Nota van beantwoording zienswijzen Bestemmingsplan 'Bedrijventerrein Burgemeester van Zwietenweg'

Definitief 21 augustus 2025
Zaaknummer: Z/25/082691

Nota van beantwoording zienswijzen

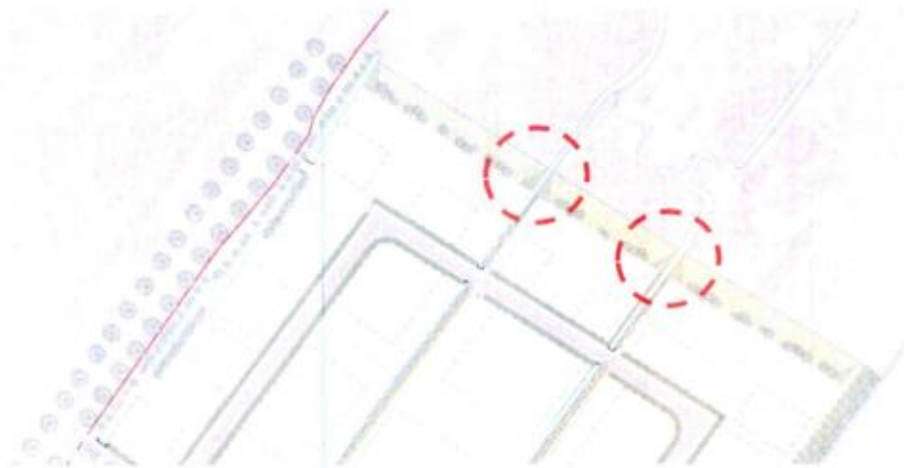
Als de raad het plan doorzet dan wordt zij met klem verzocht om de hiervoor genoemde aspecten weloverwogen en met zorg mee te nemen in haar beslissing. Als de financiële last te hoog blijkt te worden dan wordt verwacht dat er niet ingeboet gaat worden op de groene manchet die van groot belang is voor de landelijke inpassing in polder Wulverhorst. De reden dat het financiële aspect aangedragen wordt is dat er tijdens een raadsvergadering over het nieuwe bedrijventerrein door partijen al zorgen geuit zijn over het financiële tekort dat verbonden is aan het bedrijventerrein Burgemeester Van Zwietenweg. Er werd toen voorgesteld om de groene manchet langs de Kromwijkerdijk te laten vervallen.

De gemeente hecht er ook waarde aan dat er een kwalitatief goed terrein komt. Hierbij zijn alle belangen goed tegen elkaar afgewogen, waarbij wij het belangrijk vinden dat er voldoende bedrijfsterrein beschikbaar blijft voor ondernemers.
